INFORMATION DE SÉCURITÉ QIL FY24-EMEA-28-FY24-OMSC-34-MAJ-2315

Produit concerné : MAJ-2315

Type d'information : Information de Sécurité

Figure 1 : alignement du capuchon distal et de la pointe de l'endoscope

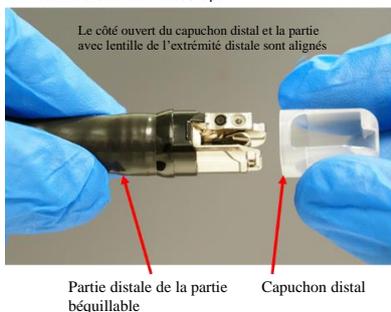
Tenez la partie distale de la partie béquillable de l'endoscope d'une main et le capuchon distal de l'autre main. Alignez le côté ouvert du capuchon distal sur la partie avec lentille de l'extrémité distale de l'endoscope.

Figure 2 : fixation du capuchon distal à la pointe de l'endoscope

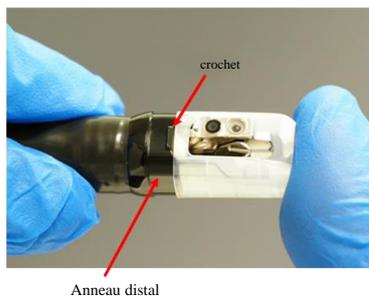
Fixez le capuchon distal en plaçant votre doigt au centre de la partie supérieure du capuchon distal et en poussant la partie supérieure du capuchon distal en direction de l'extrémité distale de l'endoscope jusqu'à ce que le capuchon distal soit au-dessus du crochet de l'anneau distal. Le capuchon distal est fixé correctement quand il couvre complètement l'anneau distal, et quand le crochet est complètement visible.

Figure 4 : confirmation de la fixation sûre : tirez

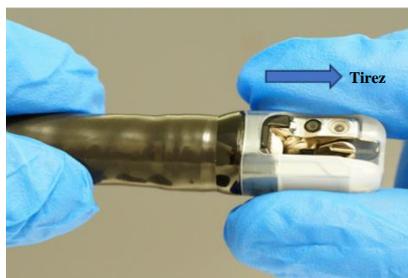
Maintenez la partie distale de la partie béquillable. Tirez légèrement sur le capuchon distal pour vérifier qu'il ne glisse pas ni ne s'enlève de l'extrémité de l'endoscope.

Figure 5 : confirmation de la fixation sûre : tournez

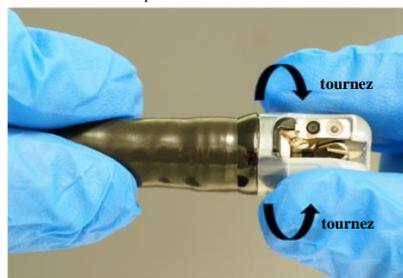
Tournez légèrement le capuchon distal dans les deux sens pour vérifier qu'il ne glisse pas ni ne s'enlève de l'extrémité distale de l'endoscope.
